为了汕尾市区工业大道西段排洪渠工程建设更加科学、合理，具有可操作性，现按照汕尾市自然资源局（汕自然资函〔 2020 〕1345号）要求及依照有关规定将汕尾市区工业大道西段排洪渠工程规划红线调整公示征询意见。凡对该调整方案有意见或建议的，依照有关规定，可在公示之日起十日内向我们提出申述，逾期未提出的，视为放弃上述权利。

项 目 名 称	汕尾市区工业大道西段排洪渠工程	图 名	项目红线对比图	图 号	SGP-HX	日 期	2020. 09
---------	-----------------	-----	---------	-----	--------	-----	----------

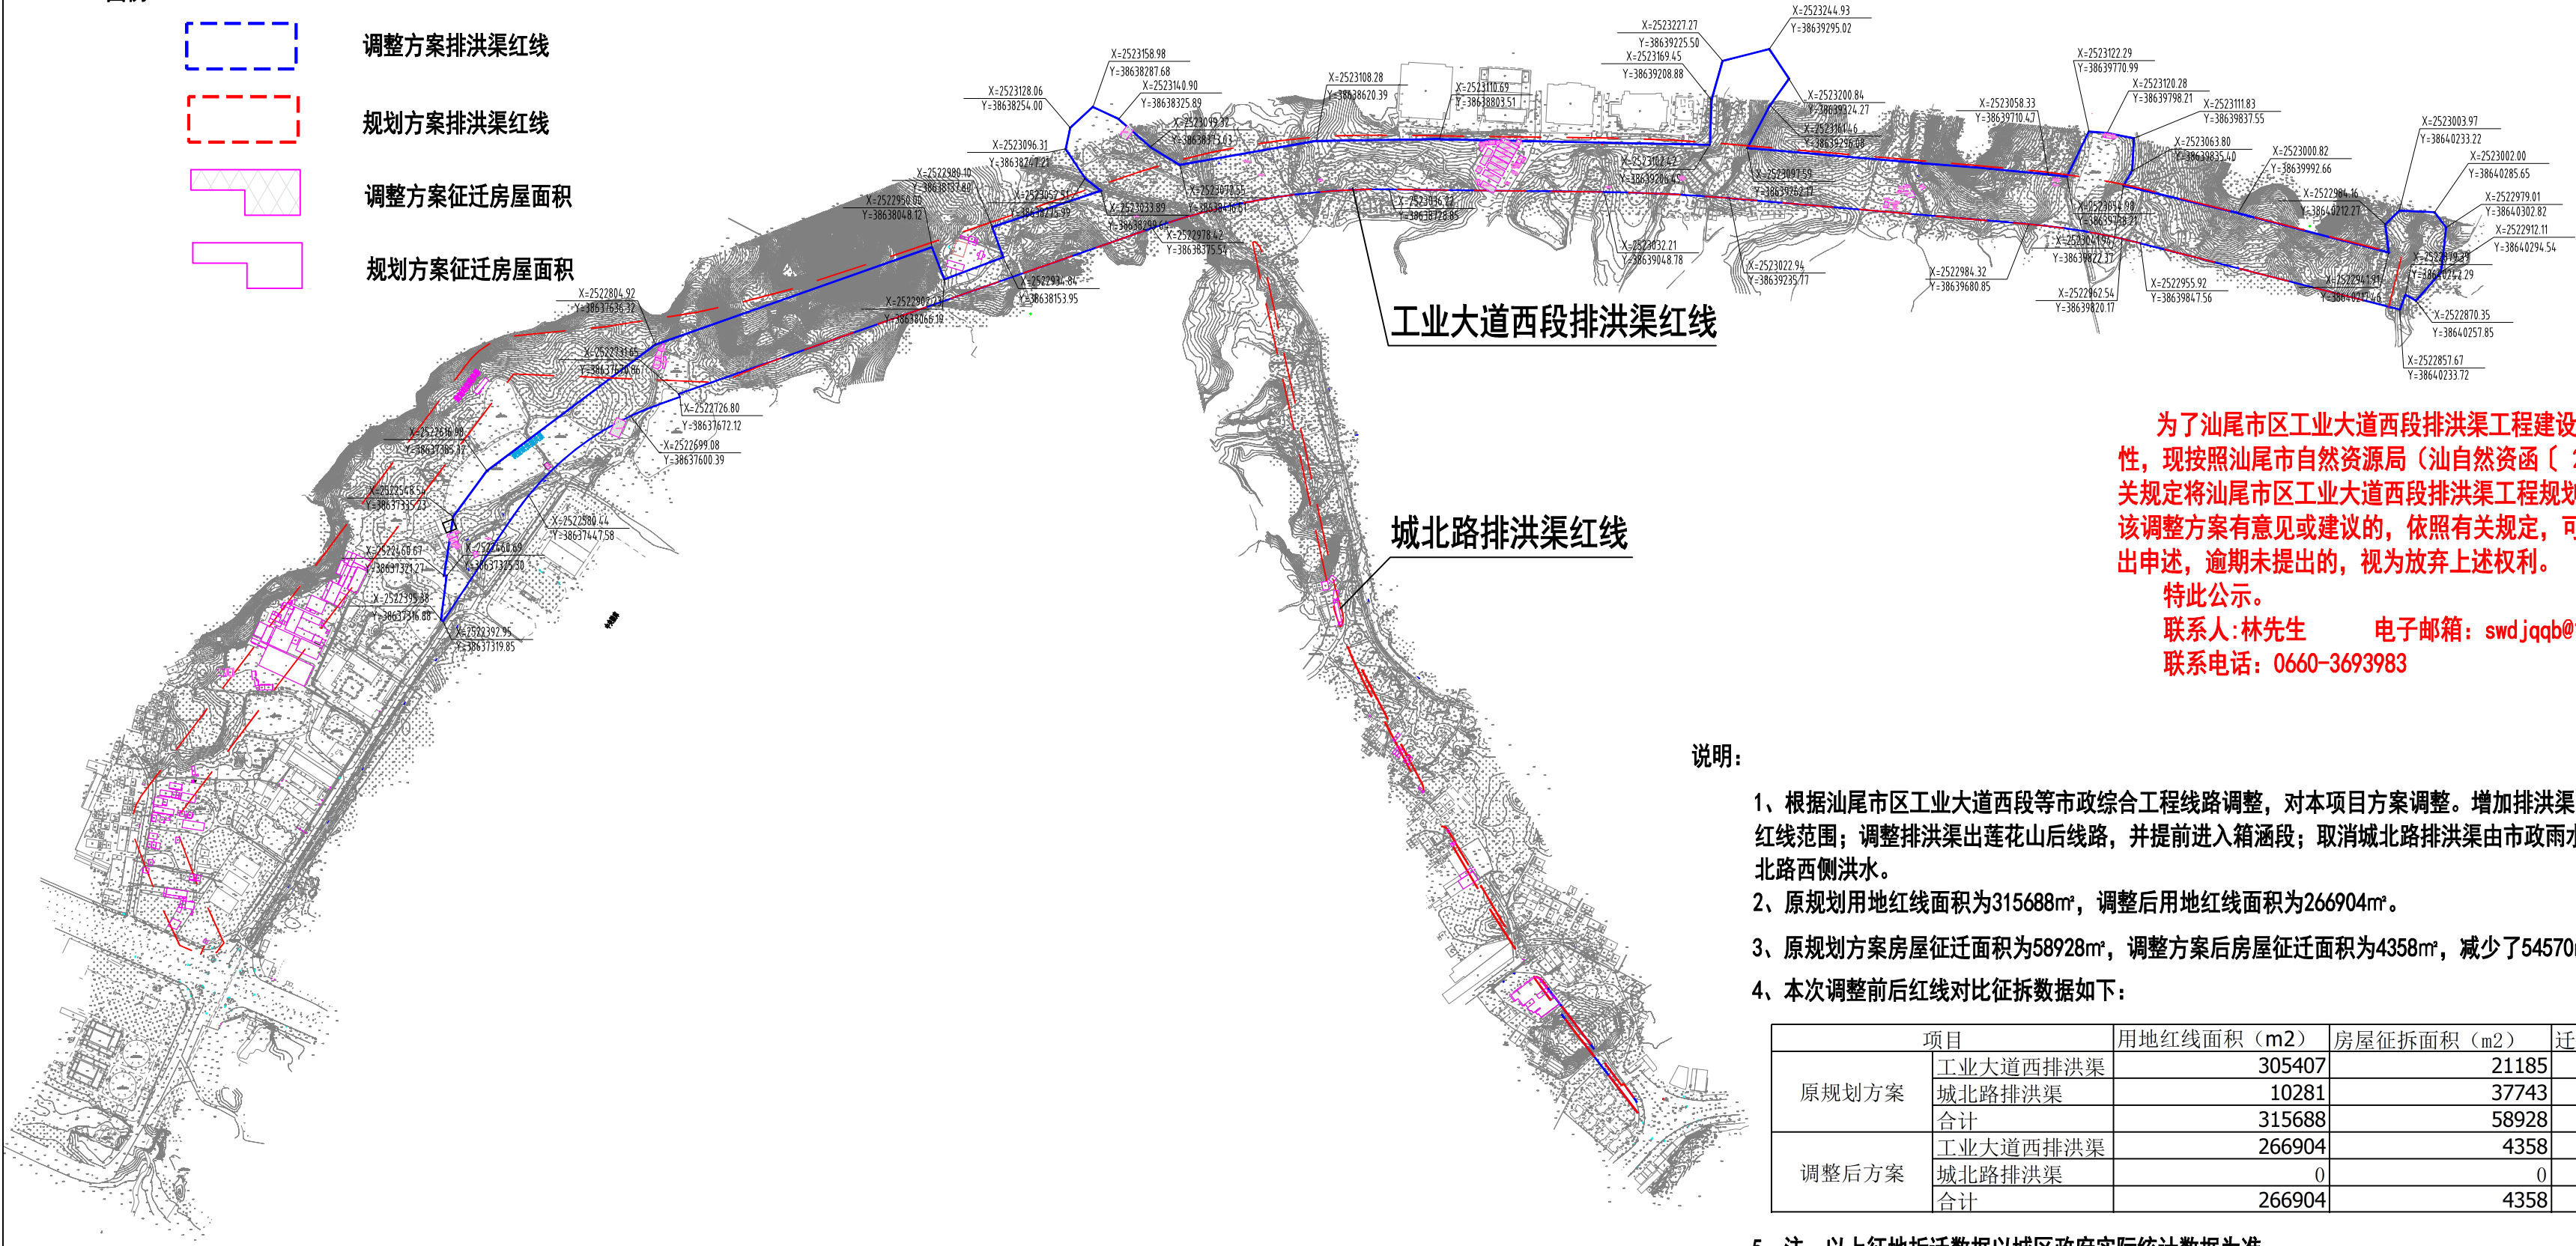
- 1、根据汕尾市区工业大道西段等市政综合工程线路调整，对本项目方案调整。增加排洪渠四处景观水体红线范围；调整排洪渠出莲花山后线路，并提前进入箱涵段；取消城北路排洪渠由市政雨水管网解决城北路西侧洪水。
- 2、原规划用地红线面积为315688㎡，调整后用地红线面积为266904㎡。
- 3、原规划方案房屋征迁面积为58928㎡，调整方案后房屋征迁面积为4358㎡，减少了54570㎡。
- 4、本次调整前后红线对比征拆数据如下：
